TRIBUNAL REGIONAL ELEITORAL DO PARANÁ

FÓRUM ELEITORAL DE GUARANIAÇU					
Relatório de vistoria técnica da edificação					
ASSUNTO					
Vistoria técnica do Fórum Eleitoral de Guaraniaçu para regularização quanto à acessibilidade e reforma					
EMPRESA RESPONSÁVEL					
CONSTRUTORA DREON					
REVISÕES					
Nº	DESCRIÇÃO	PROFISSIONAL	RESPONSÁVEL	CREA-PR	DATA
0	PARECER TÉCNICO	HENRY	HENRY	119.503/D	11/01/2019
OBJETIVO					
Apresentar de forma clara e objetiva a situação em que se encontra o edifício e os problemas encontrados.					
DATA VISITA		25/09/2018			
ENGENHEIRO CIVIL SOP		Henry Vaz Dreon			
REPRESENTANTE SOP					
FÓRUM ELEITORAL					
RESPONSÁVEL TÉCNICO			CONTRATANTE		
HENRY VAZ DREON CREA-PR 119503/D			TRIBUNAL REGIONAL ELEITORAL DO PARANÁ CNPJ: 035.985.113/0001-81

Forro

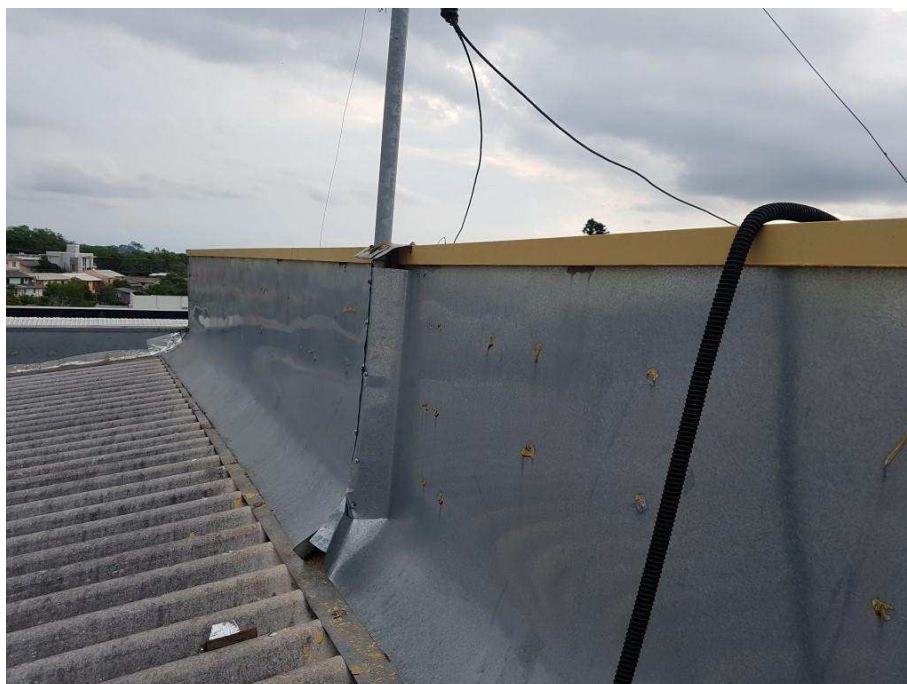
As placas de forro quando há ventania se soltam e acabam caindo. Necessário a colocação de presilhas em todas as placas para fixar nos perfis da estrutura.

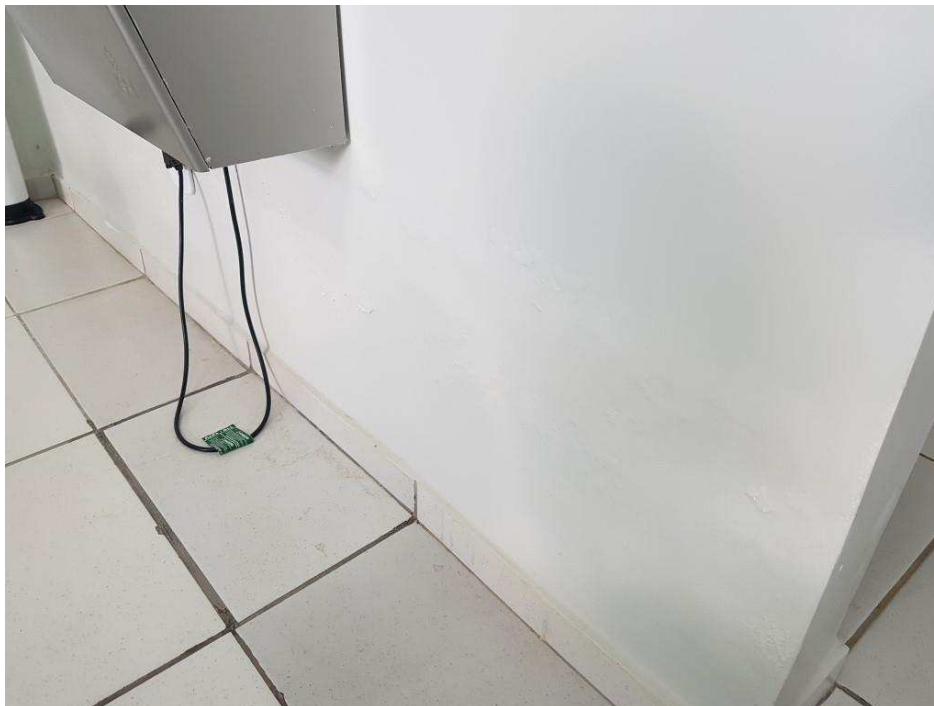
As paredes internas e externas estão em estado crítico. Já foi realizado duas vezes o descascamento e a restauração do acabamento com pintura, porém não houve êxito, acarretando em novas bolhas e em uma parede “oca”, semelhante a uma casca de ovo. Provável que não houve impermeabilização, não sendo realizado o tratamento adequado.

Assim sendo, para as paredes internas é necessário a demolição do emboço, do rodapé até 1,50m de altura, aplicação de impermeabilizante no tijolo (referência: Viaplus 1000), execução de chapisco e emboço com argamassa polimérica (referência: Sika), completando com massa corrida e pintura em toda o pé direito da parede.

Para as paredes externas é necessário a demolição do emboço, em todo o pé direito, aplicação de impermeabilizante no tijolo (referência: Vedapren Otto para parede), execução de chapisco e emboço com argamassa polimérica (referência: Sika), completando com massa acrílica e pintura acrílica em toda a alvenaria.
